**DEMANDE D'AUTORISATION D'EXPLOITER UNE INSTALLATION CLASSÉE POUR LA PROTECTION DE
L'ENVIRONNEMENT (ICPE) SUR LE TERRITOIRE DE LA COMMUNE DE MAUCOURT (80)**

**PROJET DE CRÉATION D'UN PARC ÉOLIEN
DÉPOSÉ PAR LA SOCIÉTÉ « PARC ÉOLIEN DU SANTERRE VENTS DES CHAMPS »**

**AVIS DE L'AUTORITE ENVIRONNEMENTALE
SUR L'ETUDE D'IMPACT ET L'ETUDE DE DANGERS**

Situation du projet au sein du pôle de densification « Santerre »

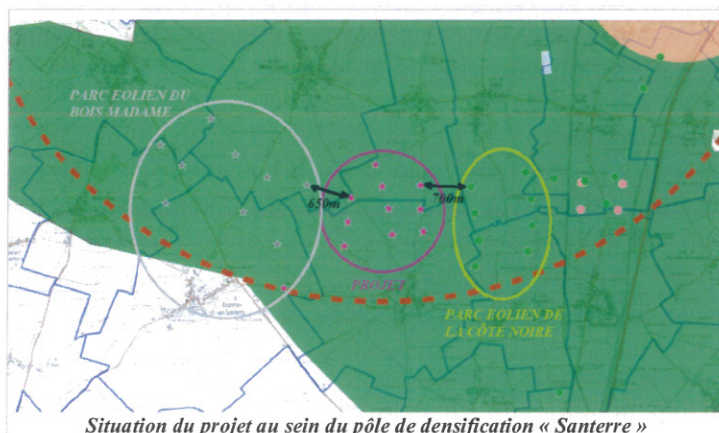
Le schéma recommande de maintenir des distances de respiration interne à un pôle de densification, correspondant à des inter-distances de 2 à 5 kilomètres à entre les parcs éoliens, distance à adapter aux différents sites. Il précise que ces respirations ont pour objectif d'éviter les effets d'encerclement des zones habitées et les phénomènes de saturation paysagère.

- 700 mètres du parc éolien autorisé de la Côte Noire, composé de 8 éoliennes ;
- 650 mètres du projet de parc éolien du Bois Madame. Ce parc de 10 éolienne a fait l'objet d'un avis de l'autorité environnementale en date du 22 janvier 2016.
